监理通知单

工程名称: 溧阳时代新能源一期 5.04MWp 分布式光伏电站项目

编号: 005

事由: 关于组件安装施工及拉拔试验事宜

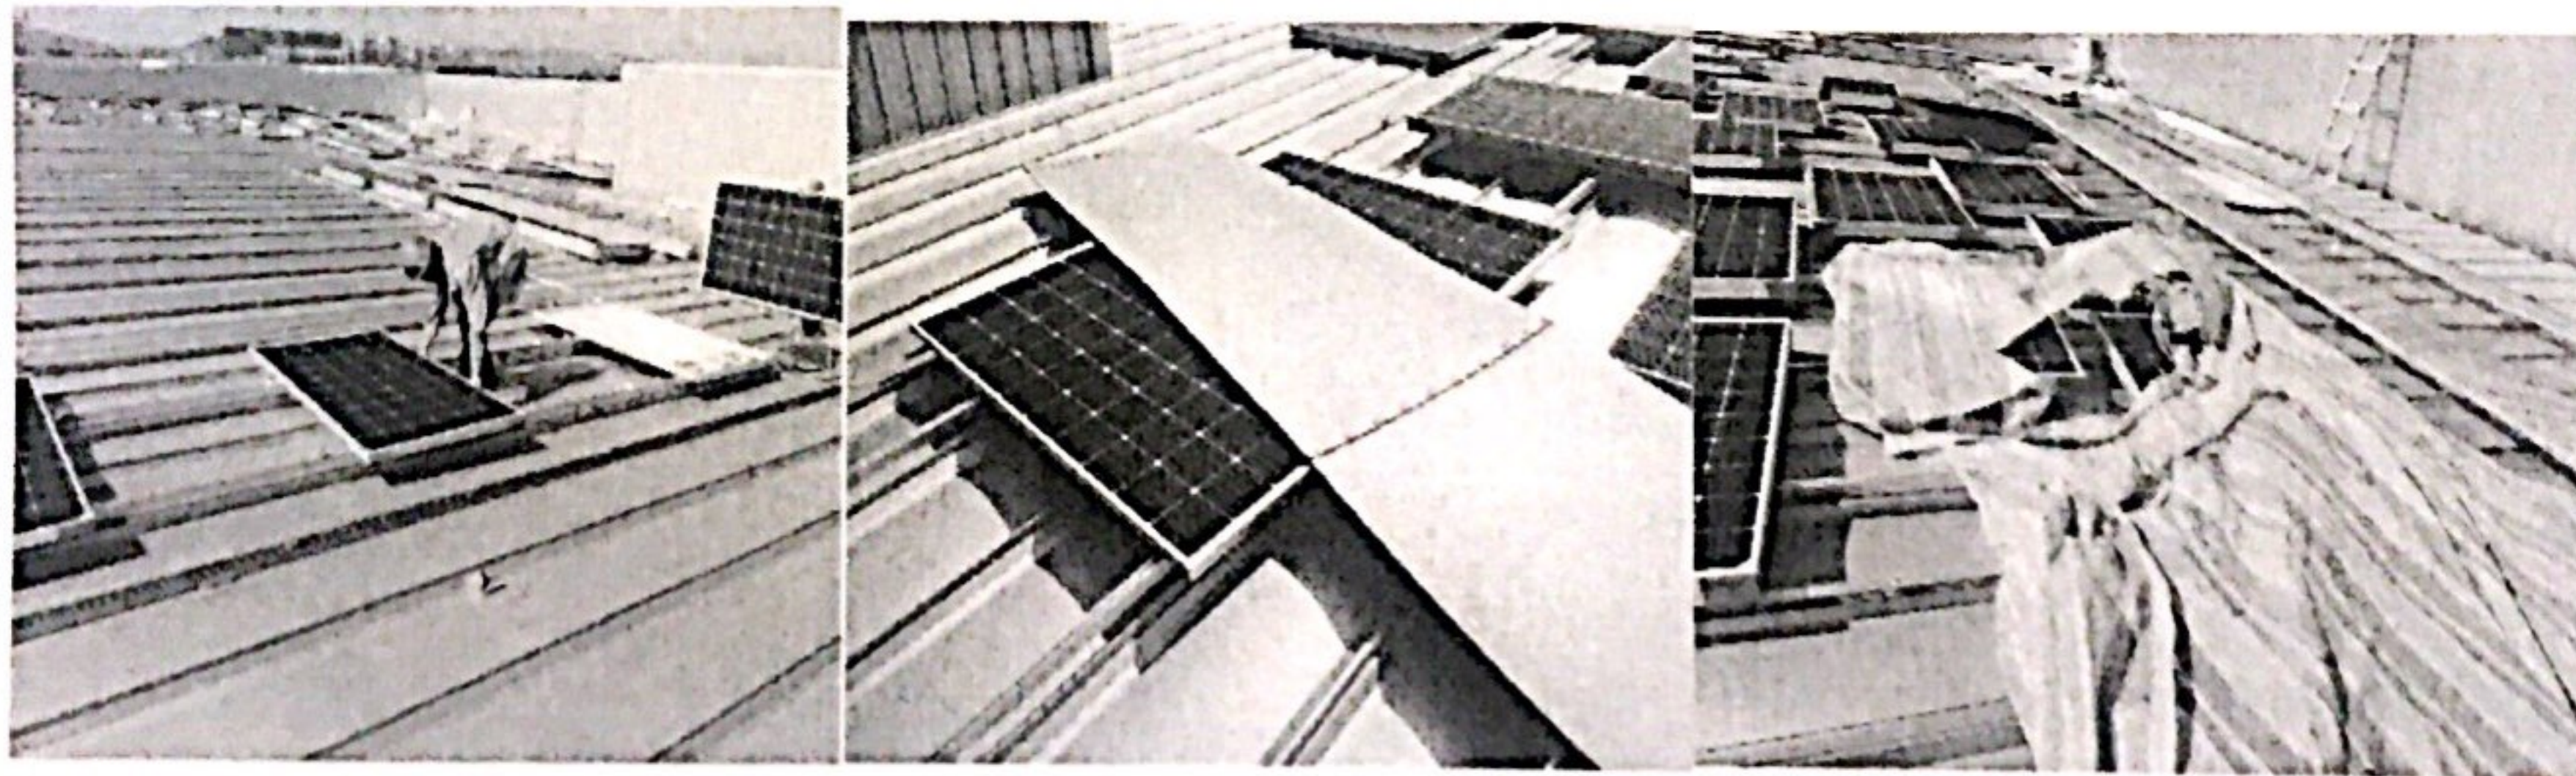
我监理单位人员在 2017 年 7 月 18 日现场巡视中, 发现 1#车间屋面组件安装施工过程中存在以下问题:

1、在已经下发给总包单位的乐叶光伏安装手册上已经明确要求, 在阳光下操作组件时, 要使用绝缘工具同时佩戴橡胶手套; 而现场安装组件的过程中, 未能按要求给工人佩戴橡胶手套, 存在严重的安全隐患。

2、现场摆放的组件, 未能按要求进行有效的覆盖, 个别组件只覆盖一半, 在高温强光下, 极易造成组件的损坏。

3、1#车间屋面上未能按要求配置防火器材。

4、设计蓝图上已经明确要求夹具要做拉拔试验, 目前组件已经开始安装, 夹具的拉拔试验至今未做。

现要求你单位在三天内 (即 2017 年 7 月 22 日之前) 将上述问题按规范要求整改完成, 并报监理项目部进行复查。同时要求你单位在组件的安装施工中, 严格按已经下发的《乐叶太阳能光伏组件安装手册》上的要求进行施工, 保证组件安装的施工安全及施工质量, 否则, 出现的一切问题将由你单位自行承担。
